总平面位置（变更图）1:250

一. 项目名称及用途: 岐山县民政局天柱山城市公益性公墓骨灰纪念馆及附属用房建设项目;

西安五创卓艺建筑设计有限公司						建设单位	岐山县民政局			图 名 总平面图 (变更图)	设计号	2020-B17	
审定人	李宏朝		项目负责人	李宏朝		设计人	张虎成				专 业	建筑	
审核人	胡历刚		专业负责人	李宏朝		校对	赵 磊				设计阶段	总图	
本图未经批准、审查、盖章均不得作为施工依据						单 项					图 号	01	
						比 例			版 本 号		日 期	2025.07

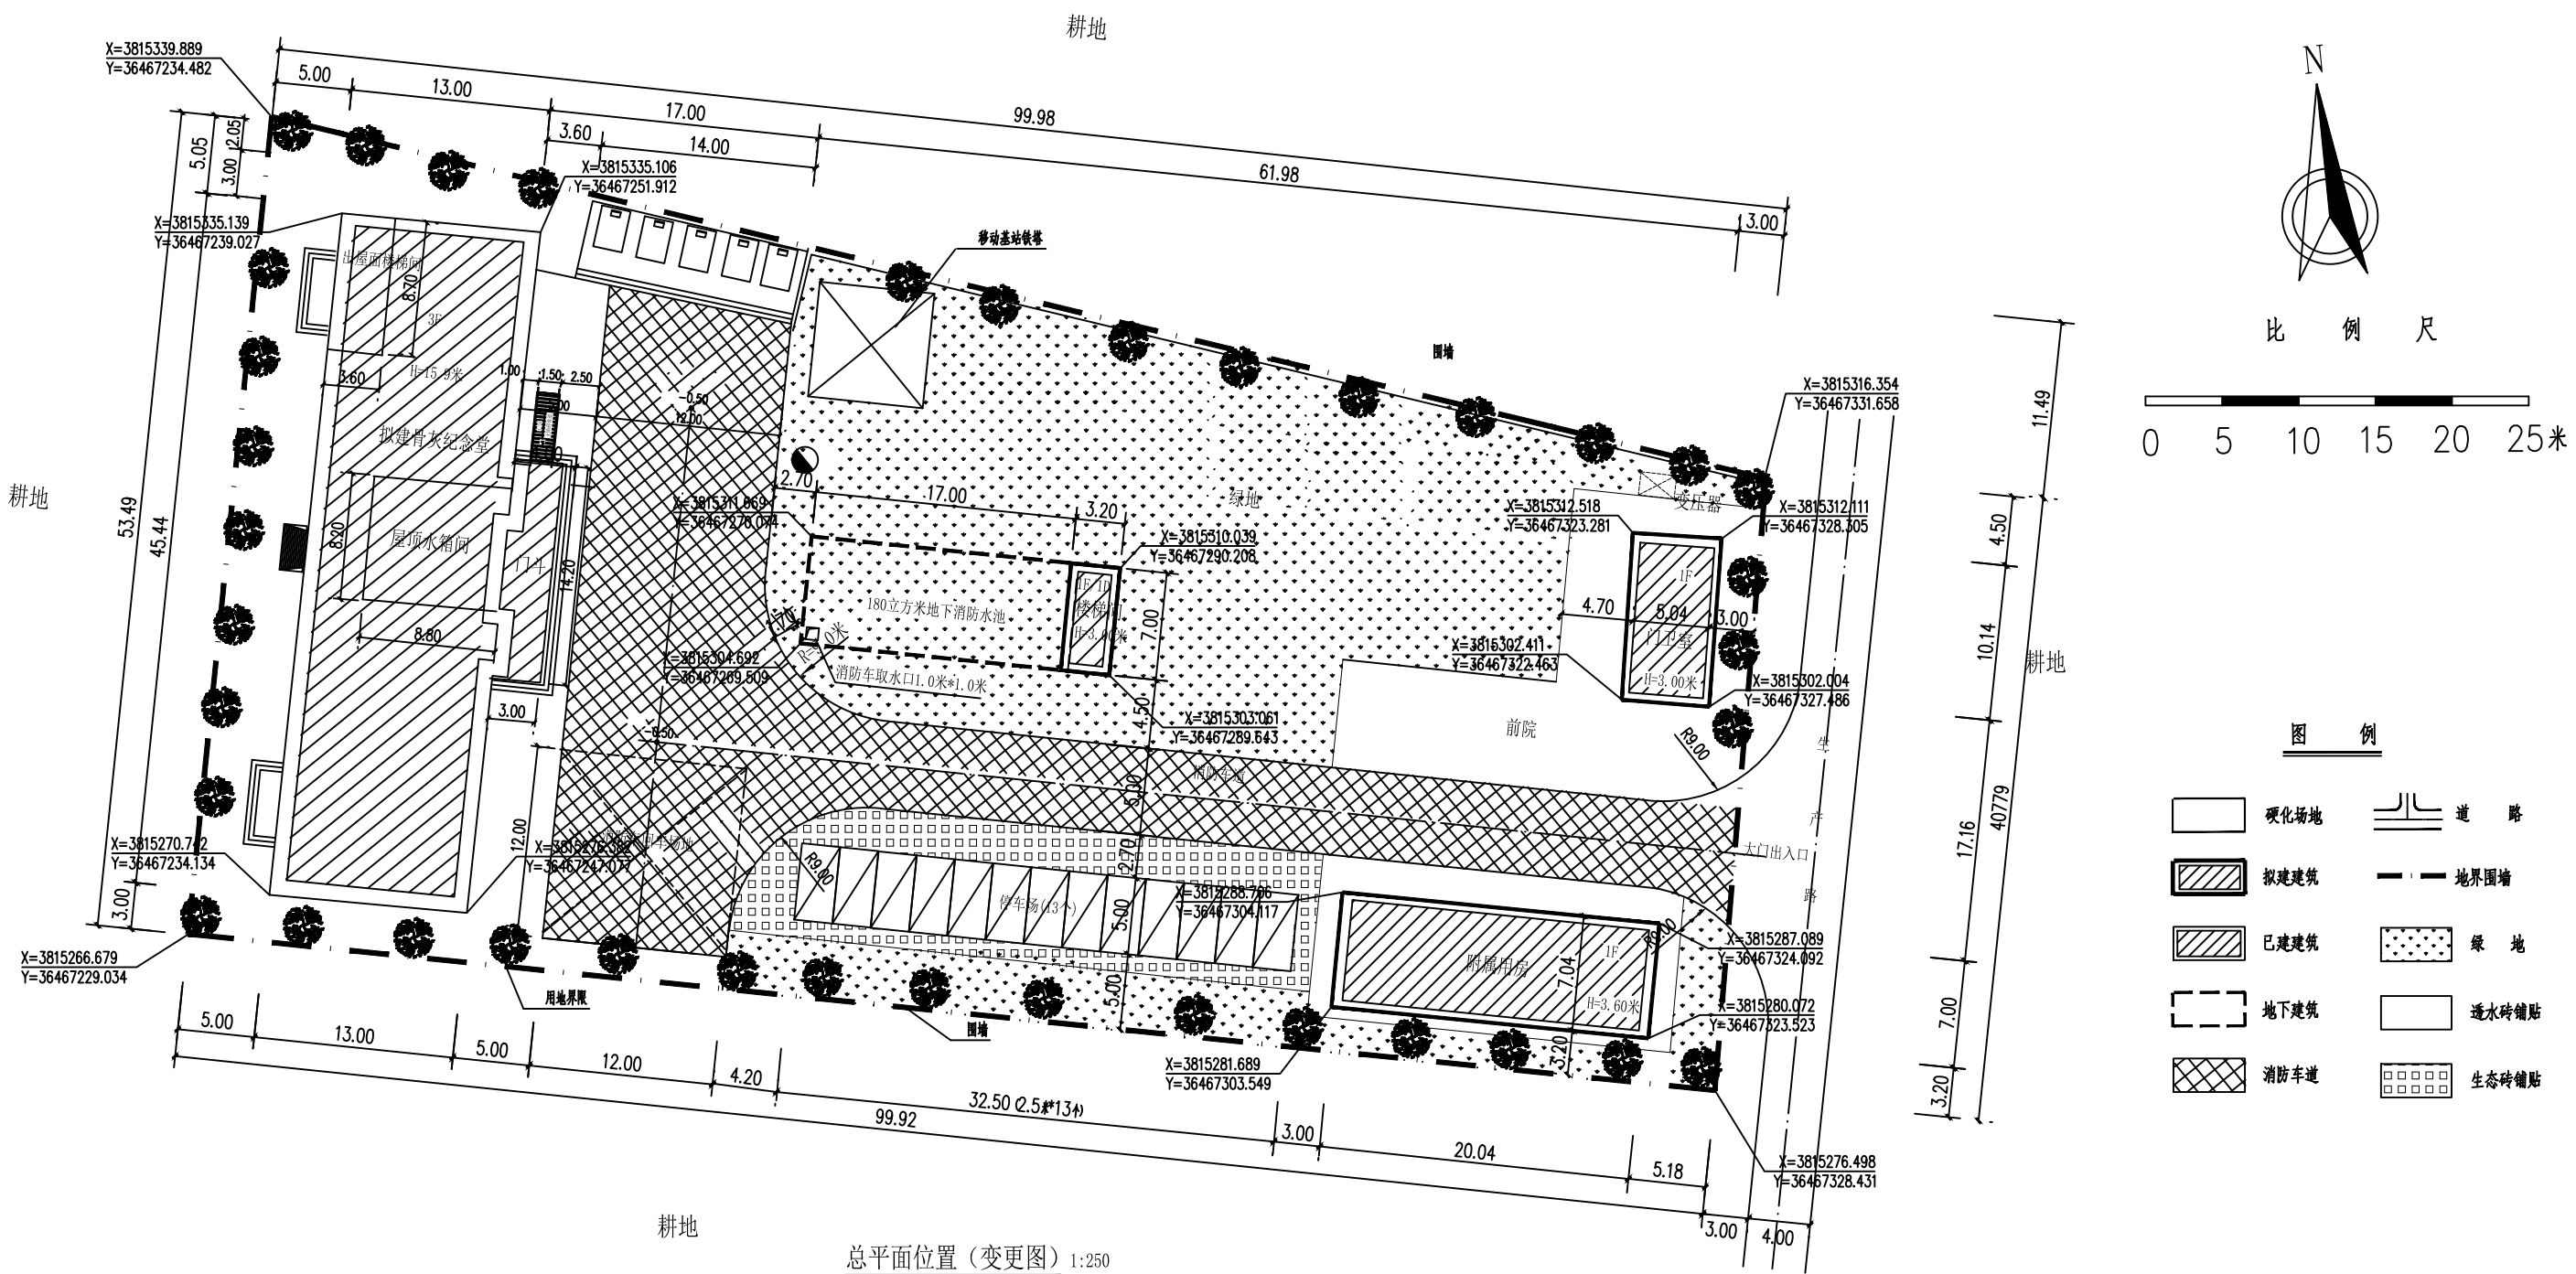
二. 由于资金缺口及实际使用情况总平面除主楼已建成外, 拟对附属用房、消防水池规模及位置予以设计变更;

- 原设计两层附属用房(食堂、办公、厕所)不再建设, 对附属用房层数及规模进行变更, 并设单独门卫室, 变更后的附属用房为单层, 层高为3.60米, 面积141.08平方米; 门卫室为单层(内设配电、储藏), 层高3.0米, 面积51.10平方米; (变更后附属用房、门房位置见图)
- 原设计地下消防水池在停车位下, 根据2021年1月27日总图审图意见后移至北侧绿地内;
- 原设计地下消防水池288立方米, 依据《消防设施通用规范》GB55036-2022骨灰纪念馆只采用干粉灭火, 故消防水池仅供室外消防栓使用, 容积为变180立方米;
- 在骨灰纪念馆主楼北侧设置祭祀场地(设置5个祭祀台);
- 原30个停车位变为13个; 消防车道原设计7米宽变为5米宽, 满足规范消防车道不小于4米的要求。
